**INFORME DE HITO DE CONTROL
N° 009-2024-OCI/2901-SCC**

**EJECUCIÓN Y SUPERVISIÓN DE LA OBRA: “CREACIÓN
DEL SISTEMA DE AGUA POTABLE Y SANEAMIENTO
BÁSICO DE LAS LOCALIDADES DE MIRAFLORES Y NUEVO
MOTUPE, DISTRITO DE JAMALCA, PROVINCIA DE
UTCUBAMBA, DEPARTAMENTO DE AMAZONAS”**

**HITO DE CONTROL N° 2: CULMINACIÓN Y PROCESO DE RECEPCIÓN DE
OBRA.**

Imagen n.º 1
Detalle de caja de registros de desagüe

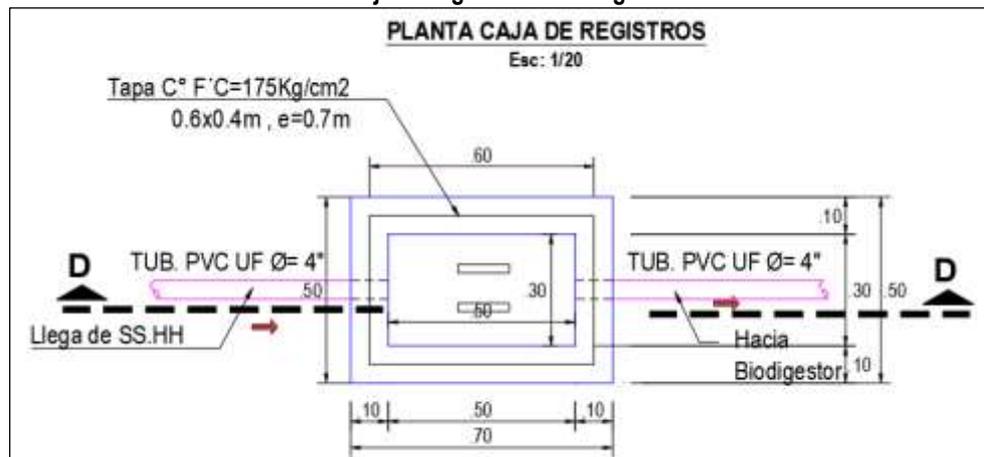
1) Partida 02.02.02.02 y 02.03.02.02: Caja de registro, no cumplen con las dimensiones especificadas en los planos.

De la visita de inspección realizada a la obra los días 22 y 23 de febrero de 2024, tal como consta en el Acta n.º 001-2024-OCI/MPU – SCC-HC2, se advirtió que, los marcos y tapas de las cajas de registro presentan dimensiones menores a las establecidas en los planos, es decir que, estas no se ajustan al espacio disponible, además, presentan deficiencia en los acabados y algunas de ellas se encuentran fracturadas o requieren ser resanadas, tal como se muestra en el panel fotográfico:

Sobre el particular, se procedió a la verificación del expediente técnico de la Obra; advirtiéndose que en el Plano de Detalles - Laminas (UBS-02)- UBS - Detalles del componente del sistema de extracción de excretas, establece marco con dimensiones de 0.70 x 0.50 m y tapa de concreto $f_c=175 \text{ kg/cm}^2$ de 0.60x0.40m, se detalla en la siguiente imagen:

Imagen n.º 2
Detalle de caja de control de lodos

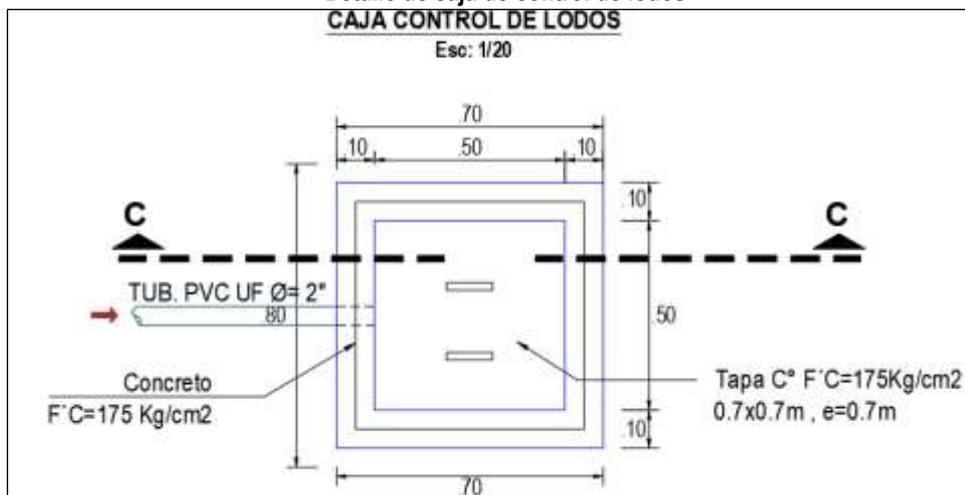
2) Partida 02.02.02.03 y 02.03.02.03: Caja de control de lodos, no cumplen con las dimensiones especificadas en los planos.

De la misma manera durante la visita se advirtió que, que los marcos y tapas de las cajas de control de lodos presentan dimensiones menores a las establecidas en los planos, incumpliendo lo establecido en el Plano de Detalles - Laminas (UBS-02)- UBS - Detalles del componente del sistema de extracción de excretas del expediente técnico de obra, es de indicar que en algunos casos se observa que las tapas presenta menor dimensión y no se ajustan al marco de concreto, además, presentan deficiencia en los acabados y algunas de ellas se encuentran fracturadas o requieren ser resanadas lo descrito se muestra en el panel fotográfico siguiente:

Caja de control de lodos, se observa que la tapa es de menor dimensión a la señalada en los planos, por ende no se ajusta a las dimensiones del marco, además, se observa deficiencia en los acabados

Imagen n.º 3
Detalle de registro de bronce de 4"

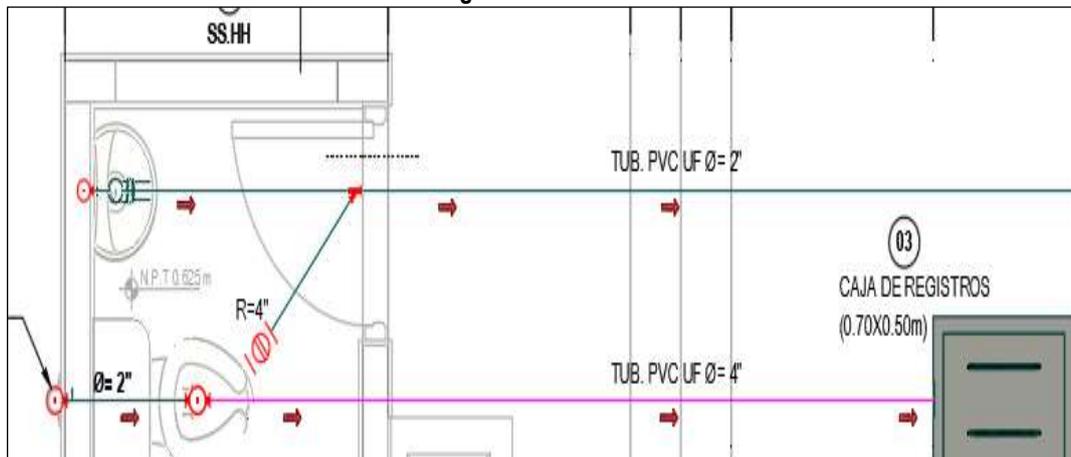
3) Partida 02.02.01.14.03.07 y 02.03.01.14.03.07: Suministro e instalación de registro de bronce de 4", no cumplen con el diámetro establecido en los planos.

De la misma manera durante la visita se advirtió que, en las 70 UBS ejecutadas, se ha instalado registros de bronce de 2 pulgadas, lo cual no estaría de acuerdo con lo señalado en el presupuesto de obra y se estaría incumpliendo con lo establecido en el Plano de Detalles - Laminas (UBS-04)- UBS – Instalaciones Sanitarias de desagüe (caseta) del expediente técnico de obra, lo descrito se muestra en el panel fotográfico siguiente:

Se observó que en todas las UBS se han instalado registros de bronce de 2 pulgadas de diámetro, sin embargo en los planos y en el presupuesto de obra se ha establecido $\varnothing=4$ pulgadas
